Mission régionale d'autorité environnementale

**Avis sur le projet d'exploitation
du parc éolien de « la Côte Noire II »
à Mailly-Le-Camp (10) et Montpreux (51)
porté par la Société Parc Éolien de la CÔTE NOIRE II**

N° réception portail : 003385/AP
n°MRAe 2025APGE74

Figure 3: Parc éolien au regard des couloirs de migration avifaunistiques identifiés dans le Schéma régional éolien (SRE)

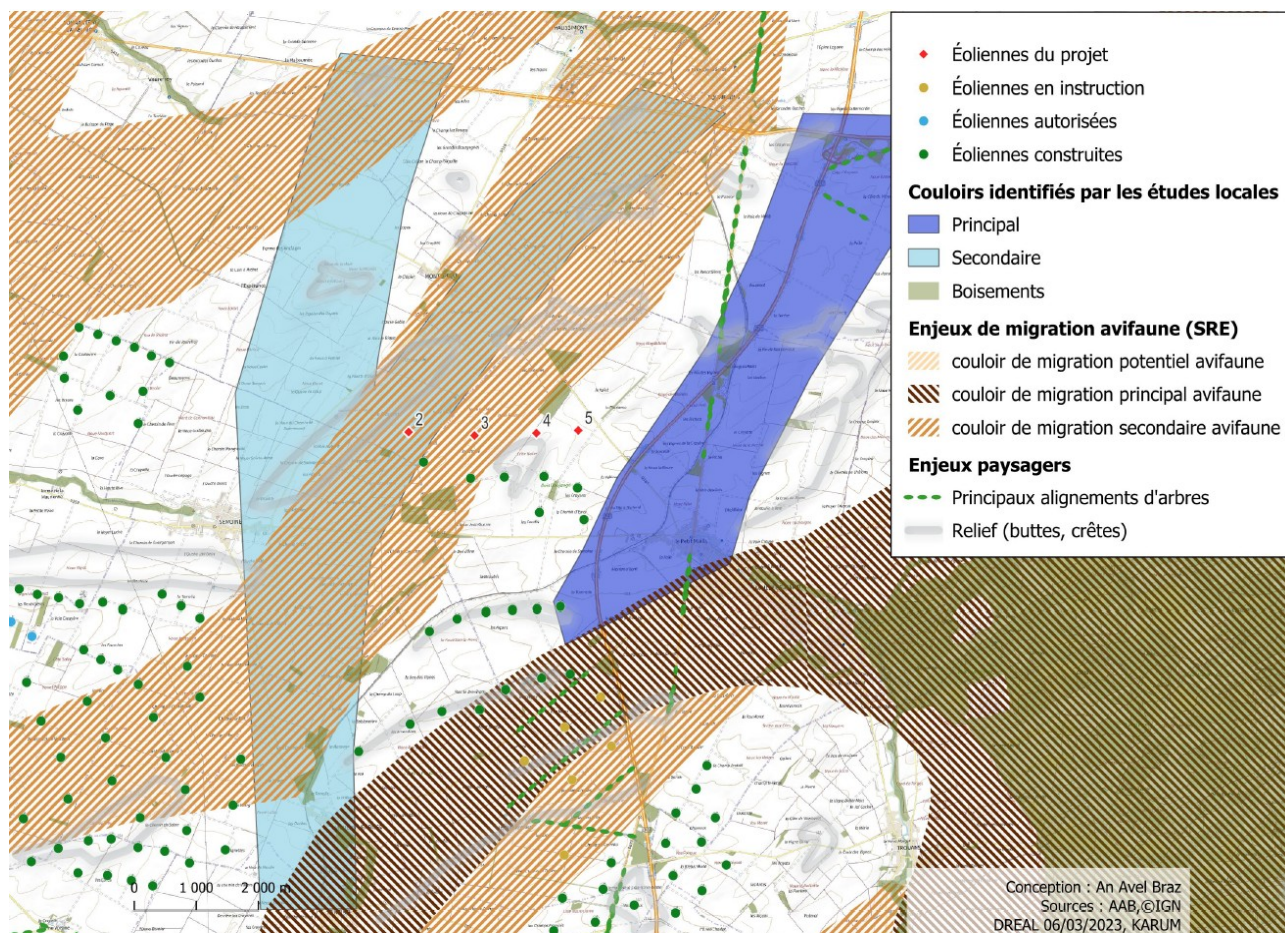
D'après le Schéma régional éolien (SRE), le projet est traversé par un couloir de migration secondaire au niveau des boisements situés au centre de la zone d'étude. Un autre couloir, considéré comme présentant des enjeux forts, est localisé au sud de la zone d'étude.

L'Ae déplore cette situation et considère que le site du projet est inadapté à l'implantation d'éoliennes.

L'Ae recommande au pétitionnaire de présenter un nouveau dossier dans lequel l'implantation des éoliennes évite tout couloir de migration de l'avifaune.

Elle renouvelle sa recommandation au pétitionnaire de respecter la cartographie des zones favorables au développement de l'éolien (ZFDE).

Figure 7: Synthèse des enjeux environnementaux

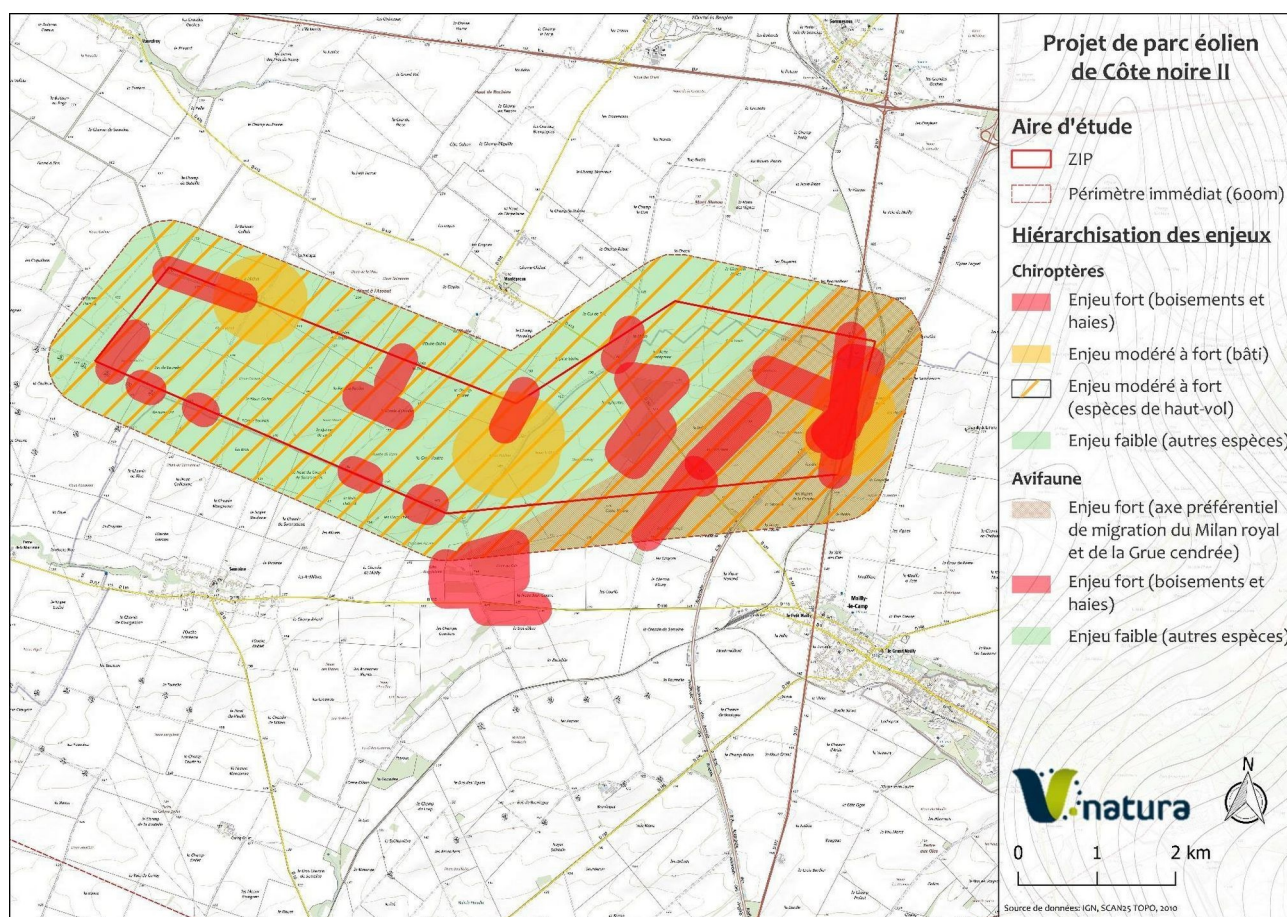
L'Ae rappelle que les zones boisées et les haies constituent des zones de nourrissage des chauves-souris et qu'elles sont de fait à éviter ou qu'il convient de s'en éloigner. Alors que les recommandations du SRE Champagne-Ardenne et du document Eurobats¹⁸ du Programme des Nations Unies pour l'Environnement (PNUE) recommandent un éloignement minimal entre éoliennes et lisières boisées ou haies de 200 mètres en bout de pale. Le dossier révèle que l'éolienne E5 ne respecte pas cette distance.

L'exploitant propose, comme mesure d'évitement, de supprimer cette portion de haie, puis de la replanter en la renforçant (avec une surface triple) en dehors de l'emprise du parc. Cependant, cette haie est fréquentée par des espèces protégées, d'après les éléments du dossier, l'emplacement prévu pour sa replantation n'est pas précisé, et les fonctions écologiques d'une nouvelle haie sont longues à s'installer.

L'Ae s'étonne de cette mesure, considérant que dans la logique de la séquence ERC¹⁹ il convient en priorité d'éviter les impacts en déplaçant l'éolienne E5.

L'Ae relève que la nouvelle haie projetée n'est pas localisée sur une carte. Cette mesure est peu précise, tant dans la définition de son dimensionnement que dans sa localisation au regard des éoliennes existantes et en projet. La justification de l'emplacement et de la nature des haies au regard des fonctions écologiques à compenser n'est pas non plus expliquée. Il est donc impossible d'apprécier l'impact de la mesure proposée.

- **proposer une implantation de ses éoliennes à plus de 200 m en bout de pale de toute lisière boisée ou haie ;**
- **ou à défaut préciser la localisation et le dimensionnement des mesures de compensation et d'accompagnement ; et démontrer que les haies créées auront un intérêt environnemental et une fonctionnalité écologique, dès réalisation du projet, au moins équivalente aux haies détruites et qu'elles seront situées à plus de 200 m des éoliennes existantes.**

Figure 9: Étude d'encerclement de Semoine

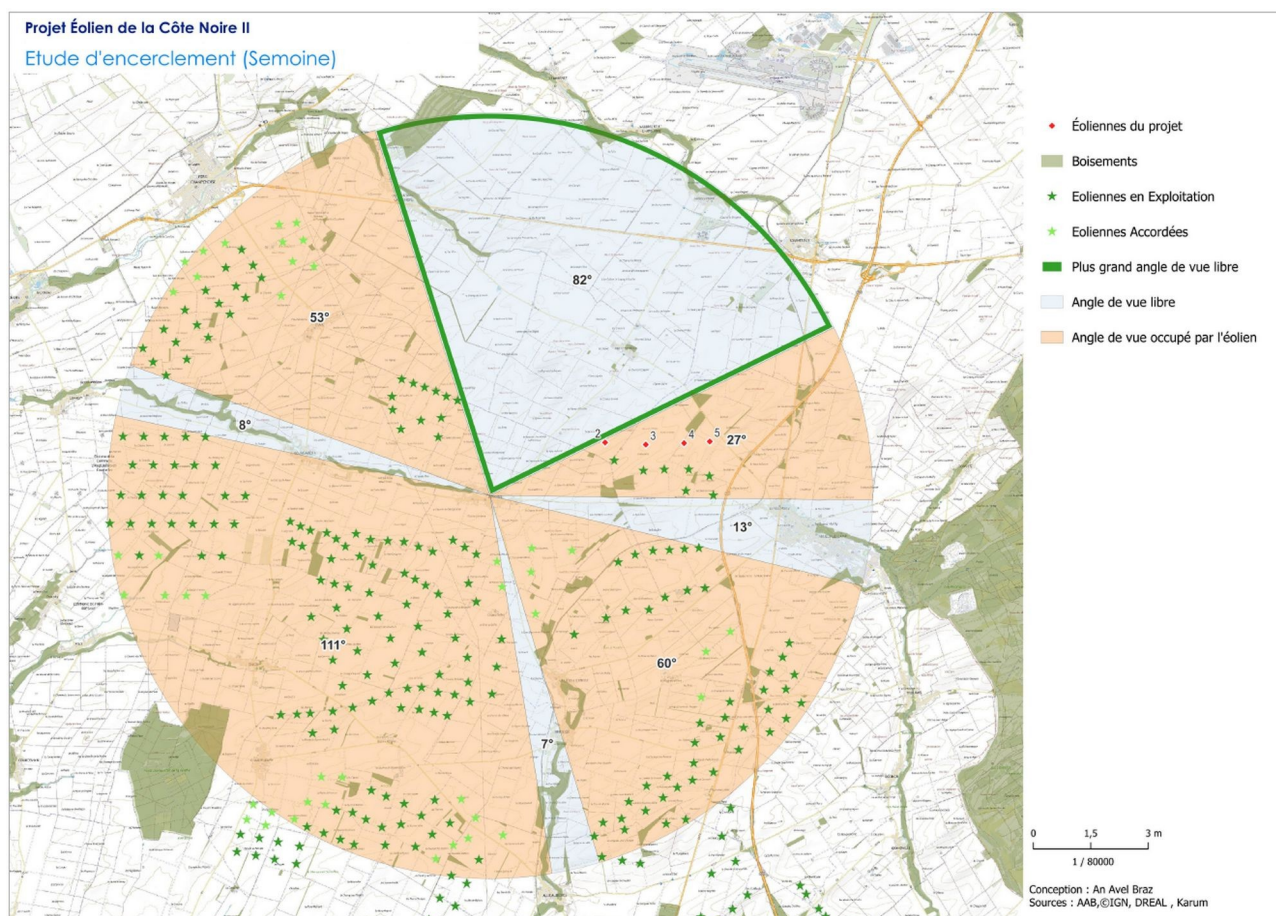
L'Ae relève que l'angle de vue libre à partir de la commune de Semoine ne se limite plus qu'à 82°.

L'Ae renouvelle sa recommandation au pétitionnaire, dans son obligation de présenter les solutions de substitution raisonnables²³ de reconsidérer l'implantation de son projet pour qu'il soit le moins impactant possible pour le paysage.
